熊取事業所第3次設工認コメント対応整理、補正申請書反映状況表 (R2/06/19)

○12月19日コメント

図 第1加工棟の火災区画に設ける貫通部の配置

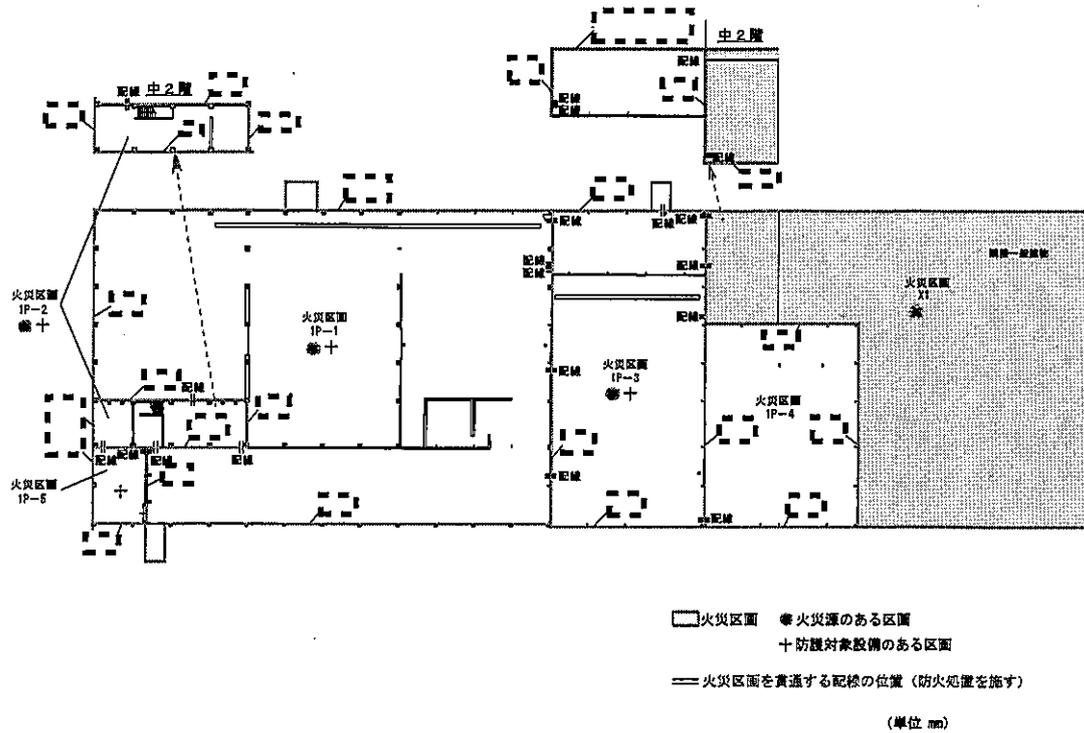
Q1-3：配管、配線等が防火区画の床又は壁を貫通する場合には、貫通部に防火処置を施すとしているが、本申請書の建物に該当する箇所はあるのか。ある場合は、場所を明記すること。

A1-3：本設工認申請では、第1加工棟の建物の防火区画に貫通部を設ける。貫通部の配置については、下図例示のように設工認申請書に記載し場所を明確化する。

図3 本設工認申請書における区画面

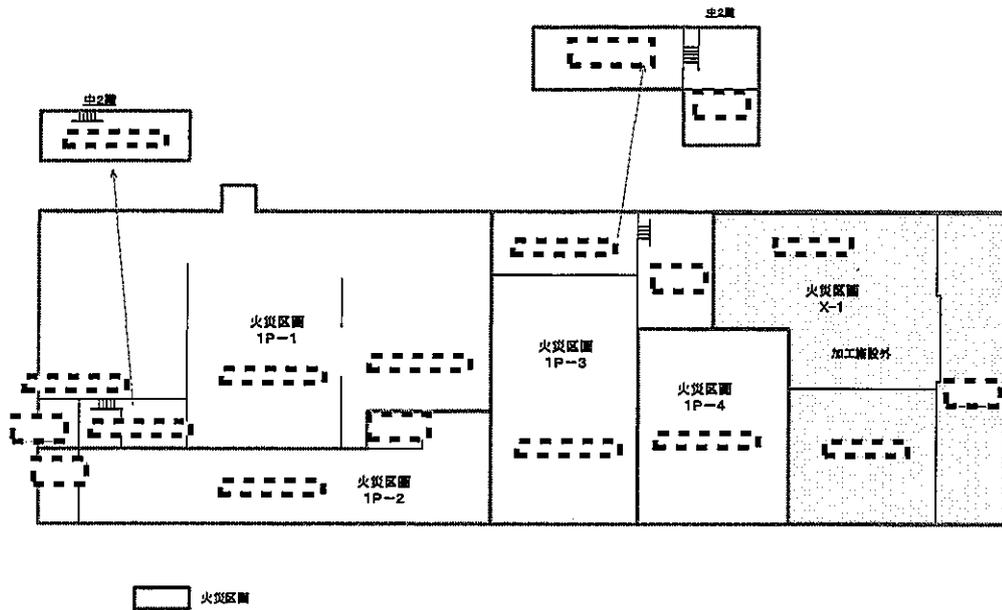
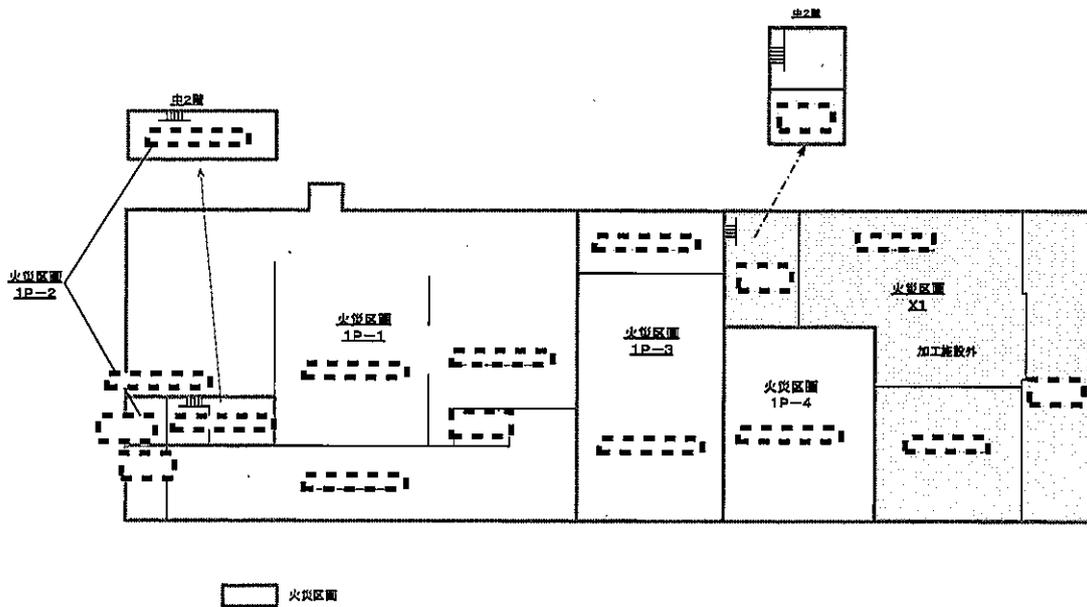
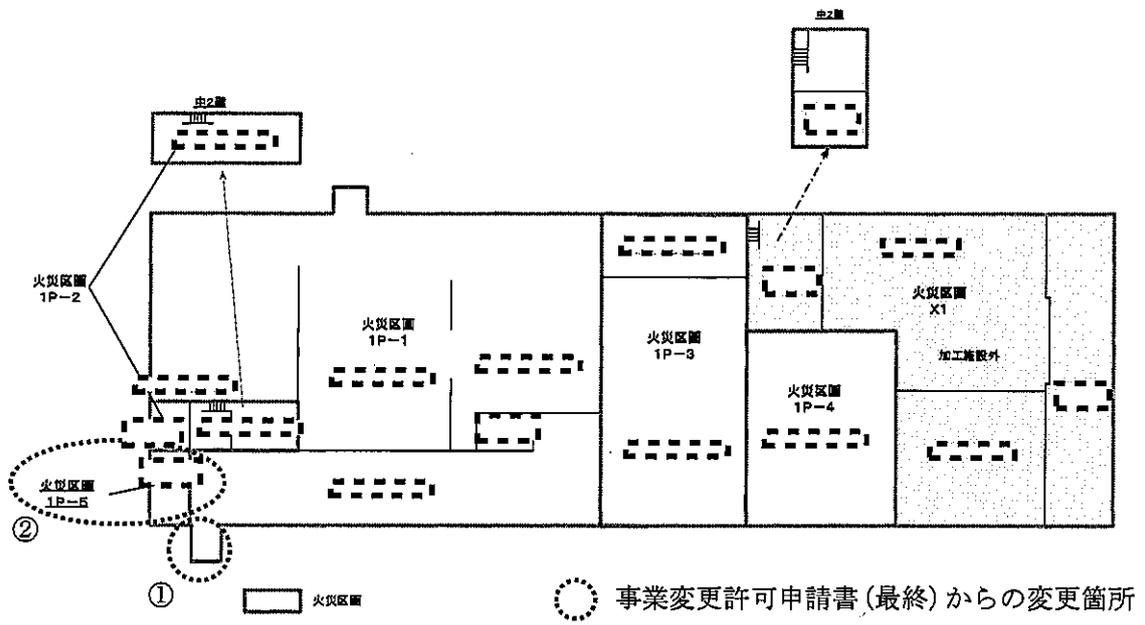
Q1-43：火災区画の見直しを行ったことについて、火災影響評価に係る事業変更許可申請書からの変更内容について、インプットデータも含めて説明すること

A1-43：事業変更許可申請書からの変更内容は、以下の2点である。

- ① 事業許可申請時には撤去を予定していた[]南西の付属建物を現状に合わせて火災区画に含めることとしたこと。
- ② 万一の火災発生時に延焼範囲を限定する対策とするため、最も大きい火災区画である1P-1から、[]独立した火災区画である1P-5として設定し、火災区画の細分化を図る変更を行ったこと。

- (1) 事業変更許可申請に当たって、第1加工棟の火災に対する損傷防止の対策の検討を開始した時点においては、当時の防火区画に基づき火災区画を設定し火災影響評価を行った(図1)。その後、耐震設計の検討を進めた結果、柱に補強部材を追加する際に干渉する防火区画壁の一部を撤去することとしたため、防火区画の設定を見直した。これに伴い火災区画1P-1及び1P-2の区画を変更した(図2)。事業変更許可申請書には、当初の火災区画の区画面積、可燃物量を記載した。本設工認申請に際して、区画面積、可燃物量の数値の適正化を図ったため、インプットデータに差異がある。
- (2) 事業変更許可申請書に記載した火災区画1P-1の区画面積からは、その一部である[]北側の付属建物について、防火戸で区画し可燃物を配置しないこととしたため、当該部分の面積を除外していた。本設工認申請に際して、防火戸で区画しないこととしたことから、当該部分の面積を加えたため、インプットデータに差異がある。
- (3) 事業変更許可申請書に記載している火災区画1P-3の区画面積には、火災区画から除外する予定であった[]の面積を含んでいる。本設工認申請に際して、当該部分の区画面積を除外したため、インプットデータに差異がある。

上記のとおり、本設工認申請書において、火災区画の変更に伴うものを含め、見直したインプットデータを用い、火災影響評価を行った。等価時間の評価結果は最大でも0.27 hであり、第1加工棟のすべての火災区画において等価時間が区画境界の耐火時間(1.00 h)を下回っており、万一、火災が発生した場合においても、延焼を防止できることを確認した。
